ZP.271.13.2026.AZ

dotyczy: postępowania o udzielenie zamówienia publicznego nr ZP.271.13.2026 pn.: „Budowa przedłużenia ul. Kawaleryjskiej do ul. Rycerskiej”

Zamawiający na podstawie art. 284 ustawy Prawo zamówień publicznych (Dz. U. z 2024r. poz. 1320 t.j. ze zm) udziela odpowiedzi na pytanie postawione w dniu 02.03.2026r przez Wykonawców:

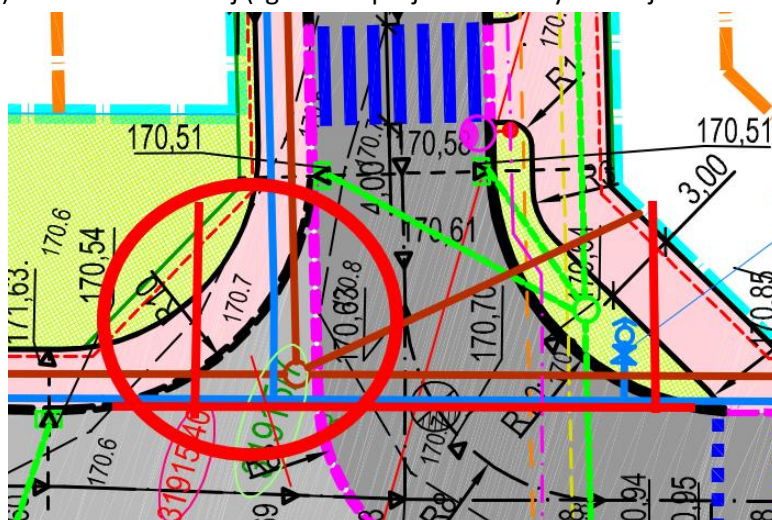
Pytanie 5: Z uwagi na rozbieżności zapisów prosimy o potwierdzenie, że podbudowa zasadnicza gr. 22 cm (jezdni), gr. 20 cm (zjazdu) i gr. 15 cm (chodnik i CPR) ma być wykonana z mieszanki kruszywowej 0/31,5 C50/30:

- Prosimy o informację czy należy wykonać skrzyżowanie z ulicą Rycerską (oznaczenie na czerwono) z kostki betonowej (zgodnie z projektem ul. Rycerskiej – około 25 m2)

Zamawiający potwierdza, że nie należy ujmować wykonania nawierzchni w ulicy Rycerskiej. Zakres wykonania nawierzchni jezdni należy wycenić zgodnie z przedmiarem 633,01 m², nawierzchnię i konstrukcję jezdni i chodników wykonujemy do km 0+090,43 (na wysokości wpustów deszczowych wp33 i wp34).

Zamawiający informuje, że czerwoną linią zaznaczono zakres wykonania kanalizacji deszczowej, zakres chodnika i cpr wykonujemy do km 0+090,43.

Nie wykonujemy skrzyżowania z ulicą Rycerską, zakres zamówienia dotyczący jezdni, chodników i cpr należy wykonać do km 0+090,43.

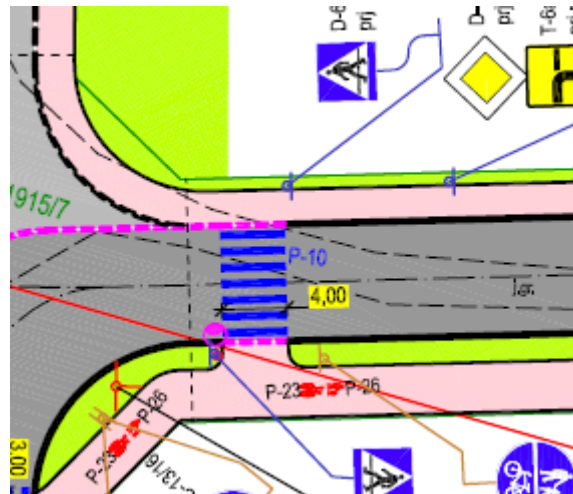
Pytanie 2: Zgodnie z SOR (Przedłużenie do ul. Rycerskiej) przewidziano oznakowanie poziome przejścia dla pieszych:

W przedmiarze oraz formularzu cenowym w załączniku nr 1 do SWZ zawarto jedynie oznakowanie pionowe.

Prosimy o potwierdzenie, że oznakowanie poziome nie należy do przedmiotu zamówienia. Jeśli należy prosimy o potwierdzenie, że oznakowanie na jezdni należy wykonać jako grubowarstwowe chemoutwardzalne strukturalne.

Zamawiający informuje, że oznakowanie poziome należy do przedmiotu zamówienia, należy wykonać jako grubowarstwowe chemoutwardzalne strukturalne.

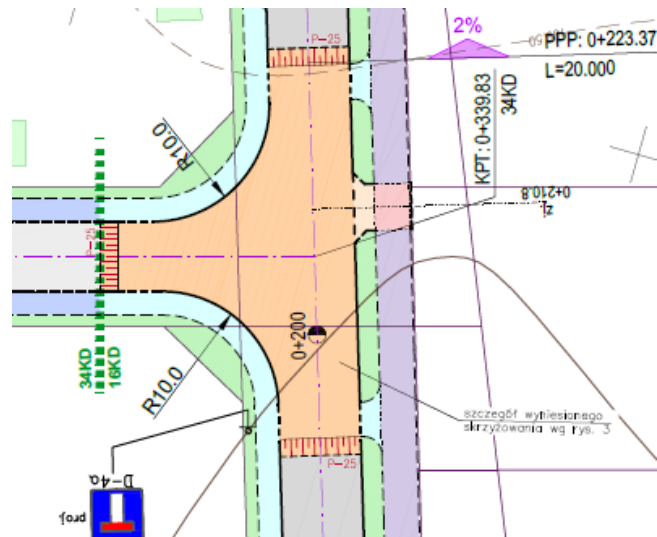
Pytanie 3: Zgodnie z SOR (16KD) nie przewidziano oznakowania przejść dla pieszych, a w projekcie umowy zawarto zapis o konieczności wykonania projektu stałej organizacji ruchu.

Prosimy o informację, czy należy przewidzieć wykonanie oznakowania poziomego przejść dla pieszych.

Jeśli należy prosimy o potwierdzenie, że oznakowanie na jezdni należy wykonać jako grubowarstwowe chemoutwardzalne strukturalne (analogicznie do projektu przedłużenia do ul. Rycerskiej).

Zamawiający informuje, że należy przewidzieć wykonanie oznakowania poziomego przejść dla pieszych jako grubowarstwowe chemoutwardzalne strukturalne.

Prosimy o potwierdzenie, że należy ująć wykonanie parkingu zawartego na rysunku „Kawalerska PZT zakres cz.I”

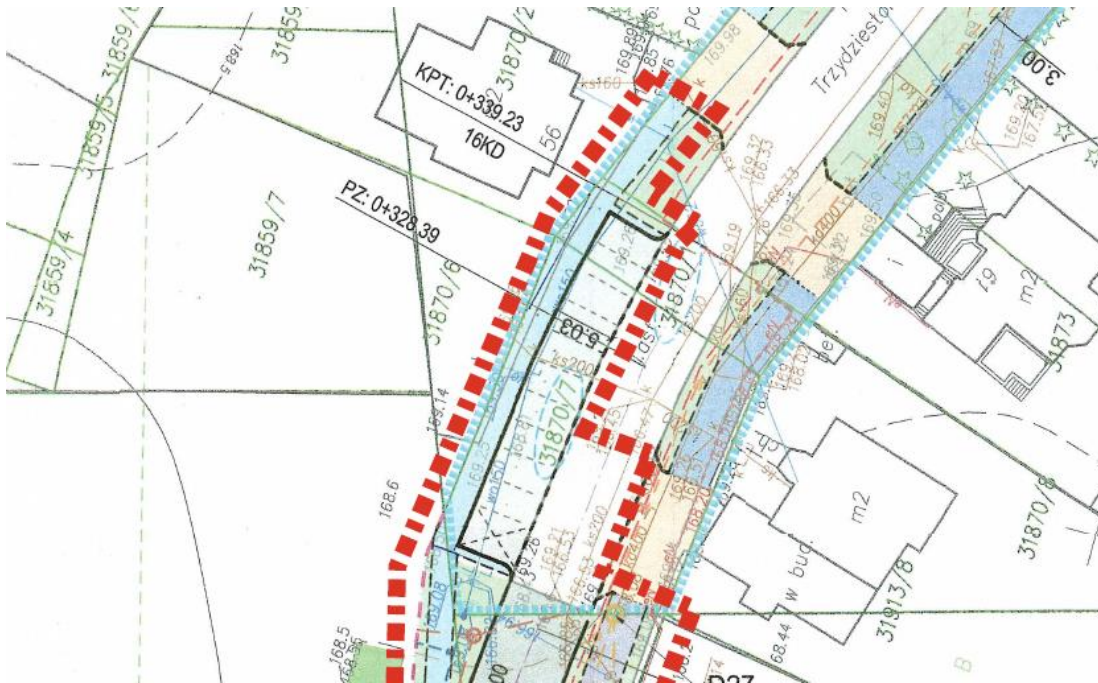
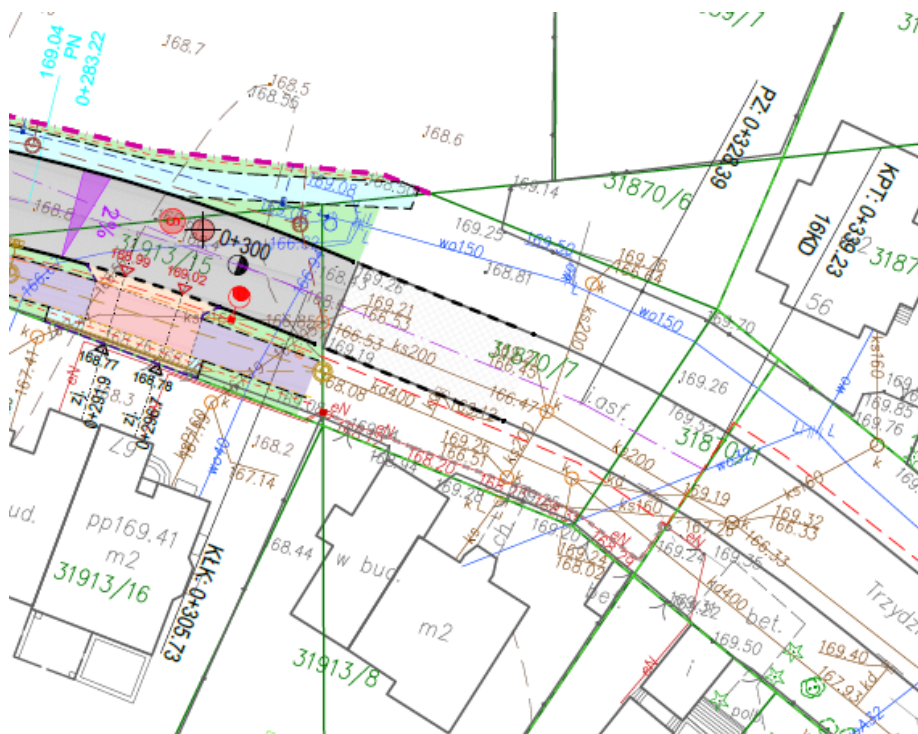
Na PZT brak parkingu oraz chodnika i zieleńca za parkingiem:

Z uwagi na brak informacji w załączonej dokumentacji prosimy o wskazanie konstrukcji parkingu, jaką należy ująć w wycenie.

Prosimy o potwierdzenie, że krawężnik między parkingiem a istniejącą jezdnią należy wymienić na nowy.

Prosimy o potwierdzenie, że należy w wycenie ująć dodatkowy odcinek chodnika za parkingiem zawartego na rysunku „Kawalerska PZT zakres cz.I”.

Zamawiający informuje, że w ofercie należy ująć wykonanie parkingu z kostki betonowej, który jest ujęty w projekcie budowlanym rys. nr. 1.1 – PZT[PB]. Konstrukcja parkingu – kostka betonowa 8cm, podsypka cementowo – piaskowa 5 cm, podbudowa zasadnicza z kruszywa C50/30 20 cm, podłoże gruntowe. Krawężnik betonowy między parkingiem a istniejącą jezdnią należy wymienić na nowy. Chodnik przylegający do parkingu należy również ująć w ofercie zgodnie z zakresem PZT część I.
